Gemeinde Muggensturm		Beschlussvorschlag		1 / 24 TA			
Amt: Hauptamt		Beratungsfolge		Sitzung am			
		Technischer Ausschuss		05.02.2024			
AZ.:				öffentlich			
Beratungsergebnis:							
Bearbeiter: Marina Schmidt							
Verfasser:							
einstimmig	Mit Stimmenmehrheit	Ja-Stimmen	Nein-Stimmen	Enthaltungen	Beschlussvorschlag	Abweichung	Kein Beschluss wird nachgereicht

**Bauvoranfrage zur Durchführung von Metallverarbeitung mit Korrosionsschutzarbeiten in bestehender Halle mit Außenlagerung, Lagerung von Holzhackschnitzel, Rund- und Scheitholz und Abstellen von Fahrzeugen;  
Wilhelmstraße 50, Flst. Nr. 1332/33, 1332/56 und 1332/72**

Gemeinde Muggensturm		Beschlussvorschlag		2 / 24 TA			
Amt: Hauptamt		Beratungsfolge		Sitzung am			
		Technischer Ausschuss		05.02.2024			
AZ.:				öffentlich			
Beratungsergebnis:							
Bearbeiter: Marina Schmidt							
Verfasser: Marina Schmidt							
einstimmig	Mit Stimmenmehrheit	Ja-Stimmen	Nein-Stimmen	Enthaltungen	Beschlussvorschlag	Abweichung	Kein Beschluss wird nachgereicht

## **Überdachungen für Gartenbaumaterialien, Lagerflächen und Garagen; Hauptstraße 137, Flst. Nr. 2467/11**

# Lageplan - M 1:500

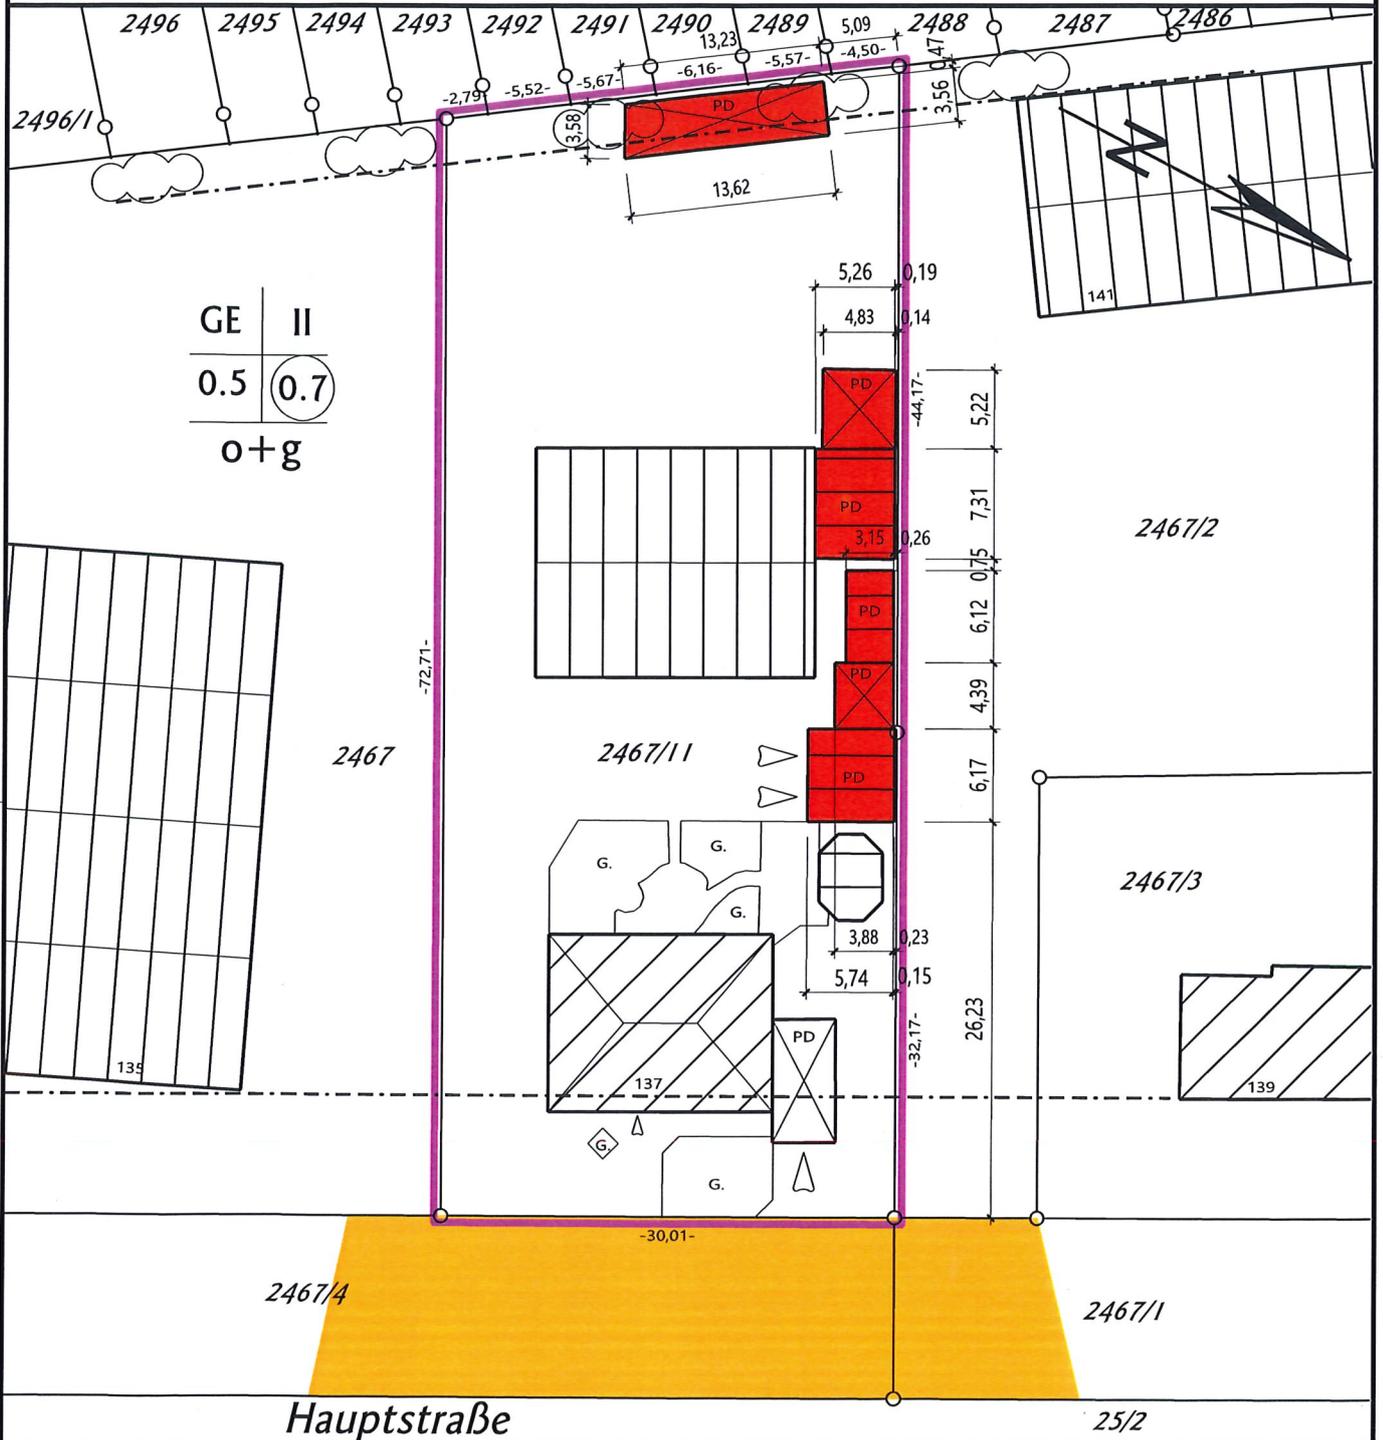
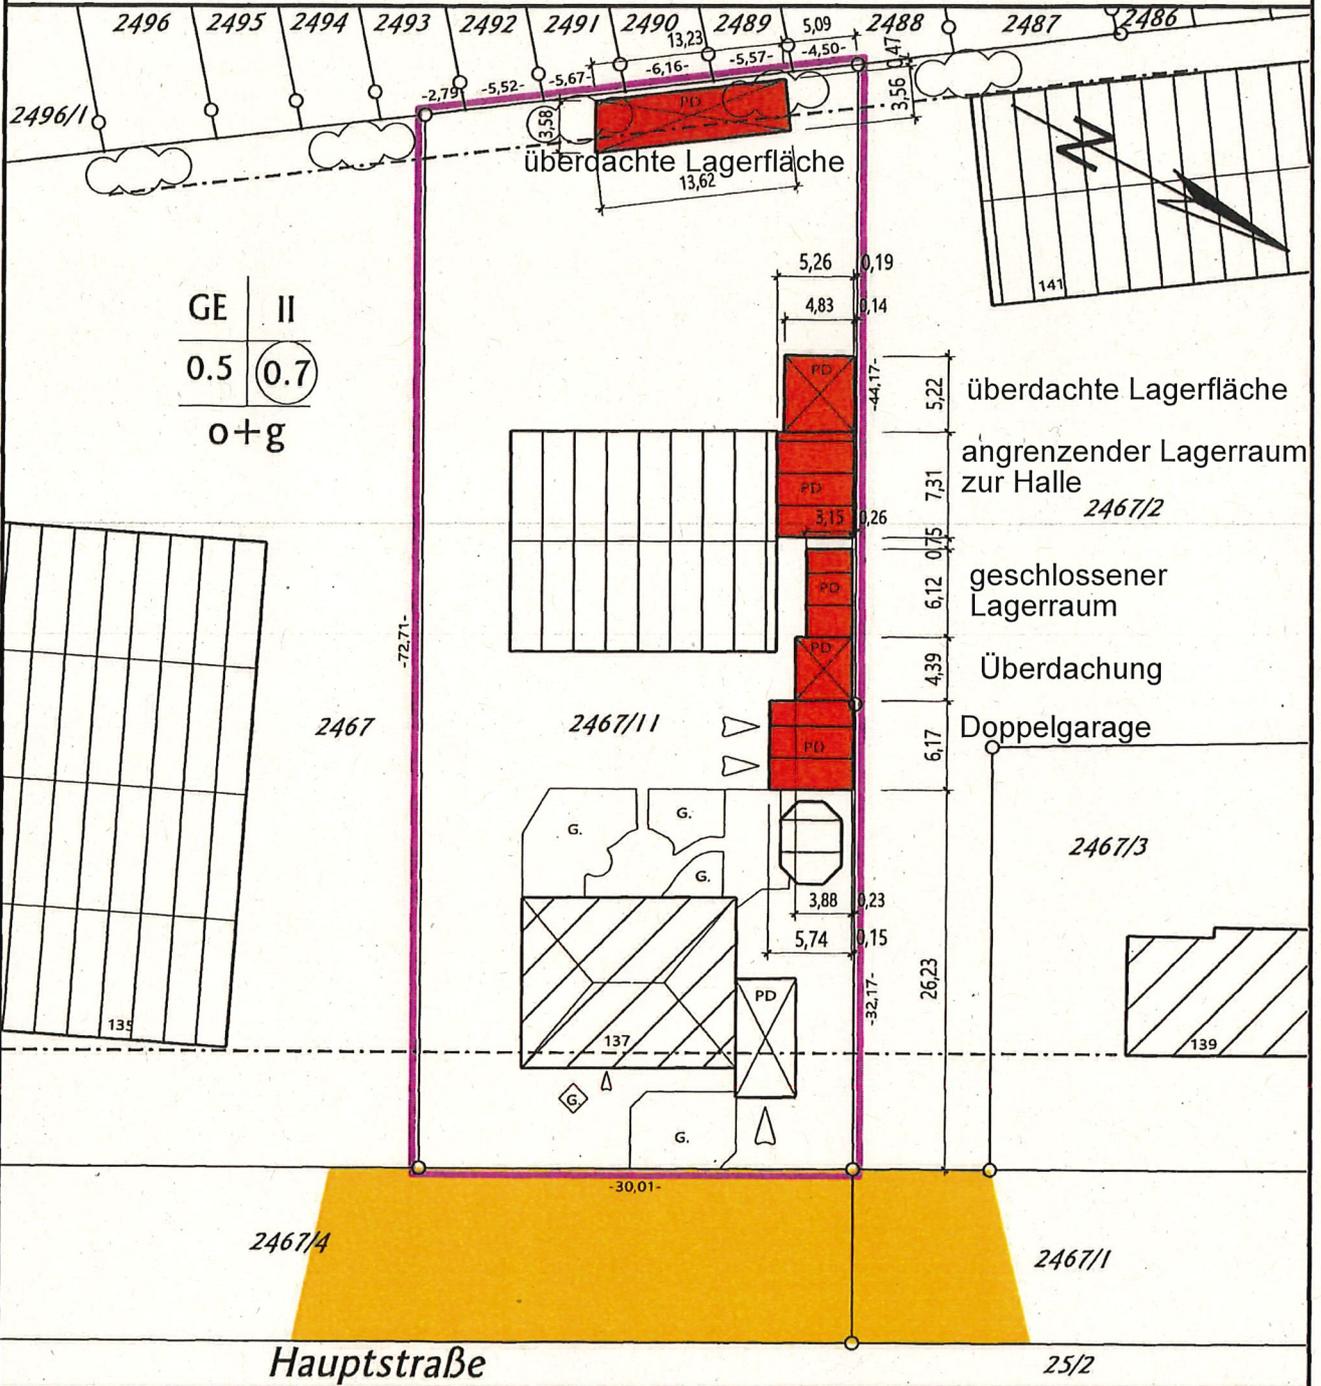
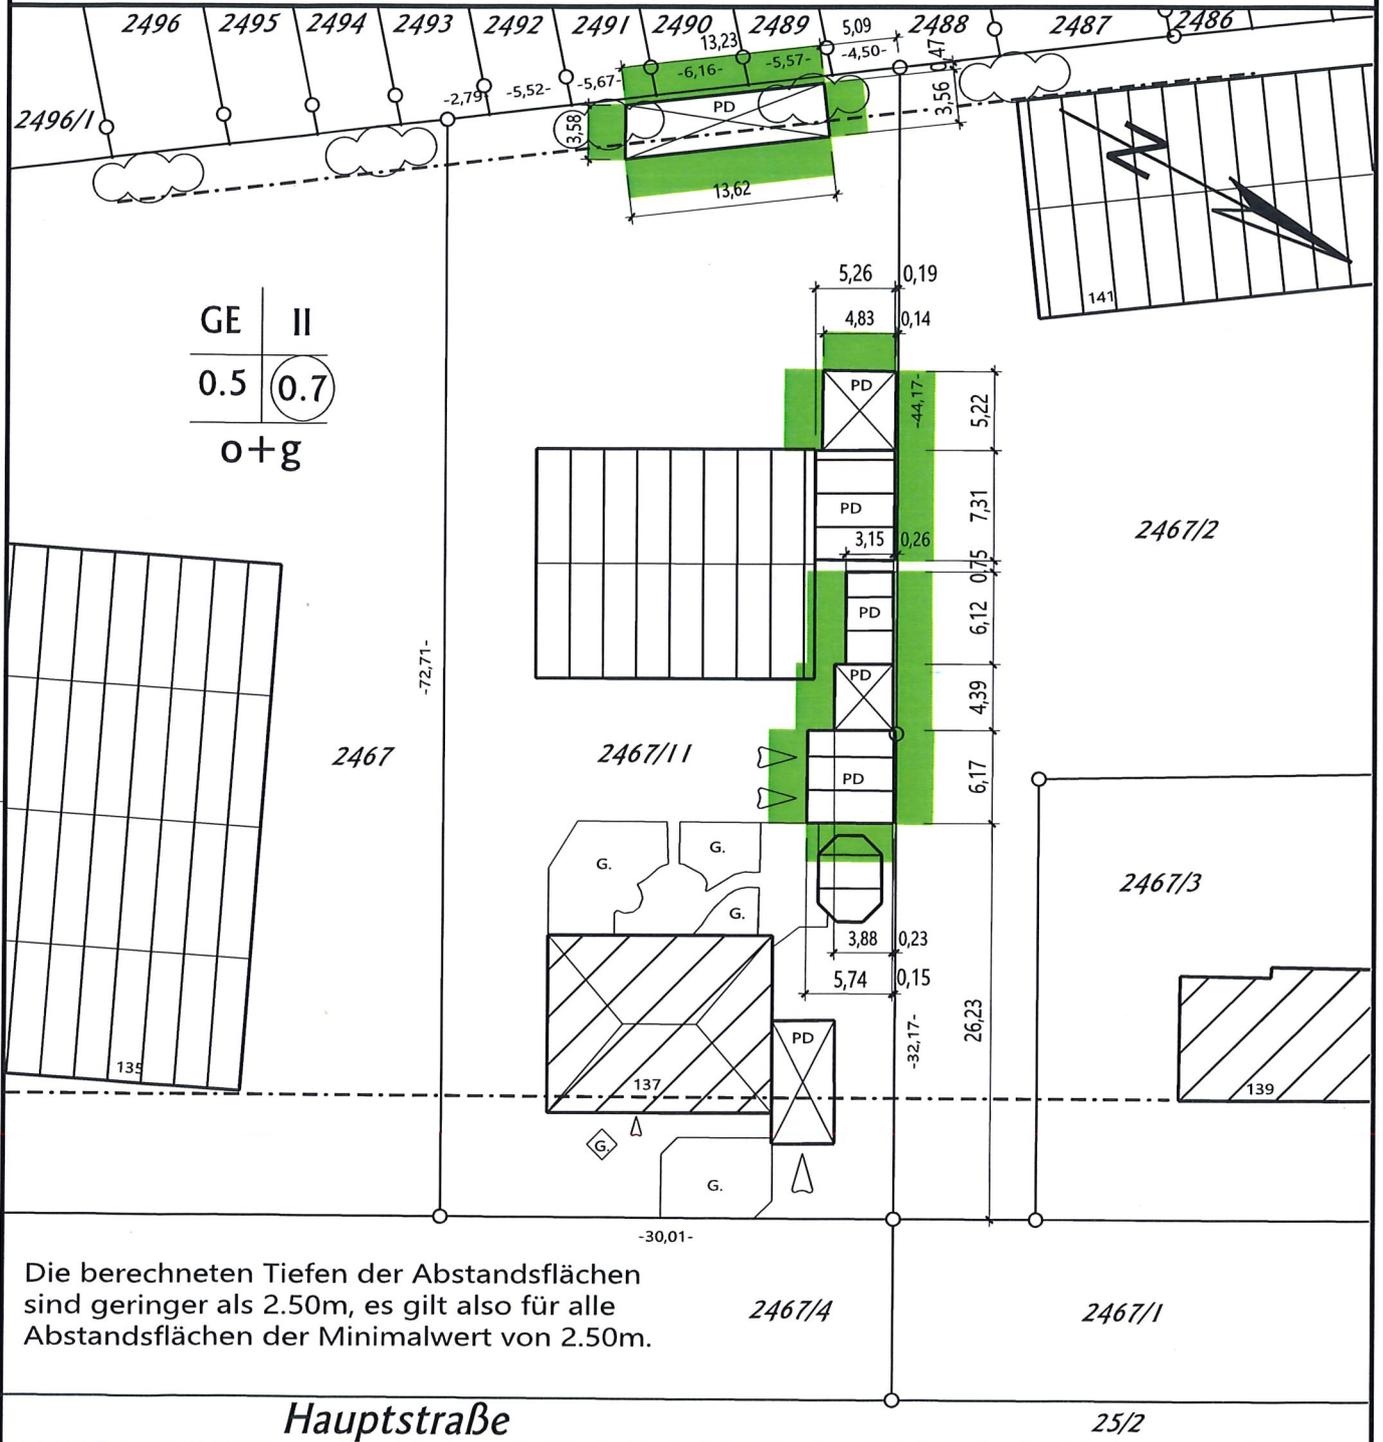
Die im rückwärtigen Bereich, nahe der Grenze zum Außenbereich errichtete (Abstand 0,47 m), überdachte Lagerfläche wurde auf dem nicht überbaubaren Bereich errichtet. Damit wurde die im zeichnerischen Teil des Bebauungsplanes „Am Ötigheimer Weg“ festgesetzte Baugrenze um ca. 2,50 m überschritten. Gleichzeitig wurde die Nebenanlage größtenteils auf der im zeichnerischen Bebauungsplan als Grünfläche zum Anpflanzen von Sträuchern ausgewiesene Fläche errichtet.

Aus dem Sachverhalt ergibt sich, dass eine Befreiung von der Überschreitung der Baugrenze im zeichnerischen Teil des Bebauungsplanes „Gewerbegebiet Am Ötigheimer Weg“ erforderlich ist. Als Vergleichsfall ist in der Hauptstraße 139 eine Befreiung mit einer Baugrenzenüberschreitung mit 12 m<sup>2</sup> durch einen Anbau bekannt. Ebenso in der Hauptstraße 139 wurde eine Befreiung für eine Überschreitung der Baugrenze von 6,10 m x 3,20 m (19,52 m<sup>2</sup>) durch einen Tiefhof erteilt. Darüber hinaus wurde auch auf dem Grundstück in der Hauptstraße 139 eine Befreiung für die Zulassung von drei Fahnenmasten und einer Werbetafel auf der nicht überbaubaren Fläche erteilt. Als weitere Überschreitung der Baugrenze ist in der Hauptstraße 131 a eine Befreiung für die Überschreitung der Baugrenze im geringfügigem Ausmaß mit der südwestlichen Gebäudeecke der Halle erteilt worden.

Unter Buchstabe C Ziffer 6.4 der planungsrechtlichen Festsetzungen des Bebauungsplans „Gewerbegebiet Am Ötigheimer Weg“ ist geregelt, dass im Übergangsbereich vom Gewerbegebiet zum Außenbereich die im zeichnerischen Teil des Bebauungsplanes festgesetzten Anpflanzungen auf den Baugrundstücken vorzunehmen und dauerhaft zu pflegen sind. Das Landratsamt hatte bereits wie oben mitgeteilt im Schreiben vom 26.06.2023 darauf verwiesen. Aus städtebaulicher Sicht, sollte keine Befreiung von den grünordnerischen Festsetzungen erteilt werden, da die Sträucher die Abgrenzung vom Außen- und Innenbereich symbolisieren. Bisher wurden hierfür auch keine Befreiungen erteilt.

Gemäß dem beiliegenden Lageplan liegen die Abstandsflächen auf dem Baugrundstück, auf dem Grundstück Hauptstraße 139 und auf den landwirtschaftlichen Flächen im Außenbereich. Gemäß § 6 Abs. 1 S 3 Landesbauordnung für Baden-Württemberg (LBO) darf die zulässige Grenzbebauung von 9,00 m an einer einzelnen Grundstücksgrenze und von insgesamt 15,00 m nicht überschritten werden. Diese Regelung gilt nur für Garagen, Gewächshäuser und Gebäude ohne Aufenthaltsräume mit einer Wandhöhe bis 3,00 m und einer Wandfläche bis 25 m<sup>2</sup>. Die Gebäude die die Maße überschreiten sind abstandsflächenpflichtig. In dem vorliegenden Bauantrag gibt es Nebengebäude die höher sind und dadurch abstandsflächenpflichtig sind. Die Prüfung der Abstandsflächen und Grenzabstände sowie die Notwendigkeit von evtl. Baulastenübernahmen liegt bei der Baurechtsbehörde des Landratsamts Rastatt.

1. Die Verwaltung schlägt vor, dem Bauantrag zur Überdachungen für Gartenbaumaterialien, Lagerflächen und Garagen aus städtebaulichen Sicht nachträglich zu zustimmen.
2. Die Verwaltung schlägt vor, die Befreiung mit der Überschreitung der Grundflächenzahl nachträglich zu erteilen.
3. Die Verwaltung schlägt vor, die Befreiung für die Überschreitung der Grenzbebauung nachträglich zu erteilen.
4. Die Verwaltung schlägt vor, die Befreiung für die grünordnerischen Festsetzungen (Anpflanzung von Sträuchern) nicht zu erteilen.
